第9 農林水産省

不 当 事 項

- (138) 国営総合農地防災事業の実施に当たり、基礎杭の設計が適切でなかったため、^{かんきよ}函渠の
 所要の安全度が確保されておらず、工事の目的を達していなかったもの

| 工 事 名 | ポロ沼地区第11号排水路上流工区工事 |

(参考図1)

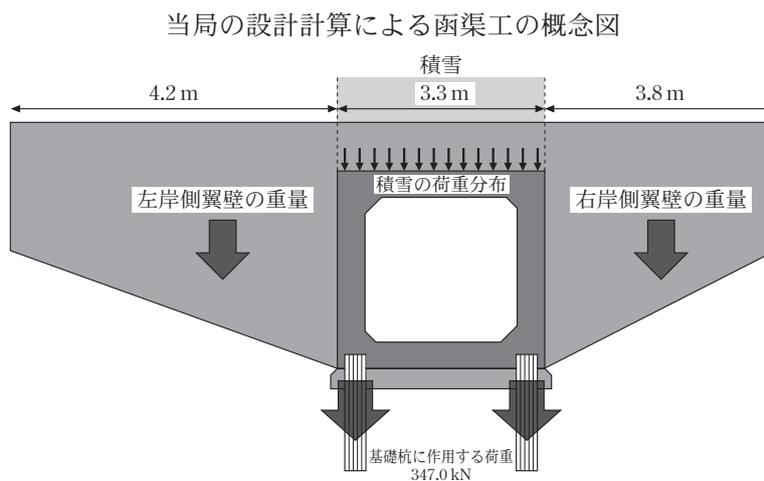
開発建設部は、本件工事の設計に当たり、許容鉛直支持力との照査を行い、杭1本当たりの鉛直荷重を347.0kNと算定し、これが杭1本当たりの許容鉛直支持力384.3kNを下回ることから設計計算上安全であるとして、これにより施工していた(参考図1参照)。

開発建設部は、杭基礎に作用する荷重の算定に当たり、積雪(積雪深1.6m)による積雪荷重が作用する場合に最大の鉛直荷重が生ずると想定していた。そして、杭基礎の設計に当たり、函渠、翼壁等の自重による荷重等に積雪荷重を組み合わせた総荷重を、函渠の左岸側と右岸側に2本ずつ対称に配置した計4本の基礎杭に均等に分担させることとしていた。

しかし、翼壁の構造は左岸側と右岸側で異なっており、その重量は左岸側(199.5kN)が右岸側(131.6kN)と比べて著しく大きいため、基礎杭に作用する荷重は左岸側が右岸側より大きいものとなっていた。また、開発建設部は、積雪荷重以外の農業用車両等の通行による活荷重等の考慮すべき荷重の組合せについて許容鉛直支持力との照査を行うべきであったのに、これを行っていなかった。

そこで、翼壁の左右の重量差を考慮した上で、改めて考慮すべき荷重の組合せについて許容鉛直支持力との照査を行ったところ、活荷重が作用した場合の左岸側の基礎杭1本当たりに作用する鉛直荷重は505.1kNとなり、許容鉛直支持力384.3kNを大幅に上回っていて、設計計算上安全とされる範囲に収まっていなかった(参考図2参照)。
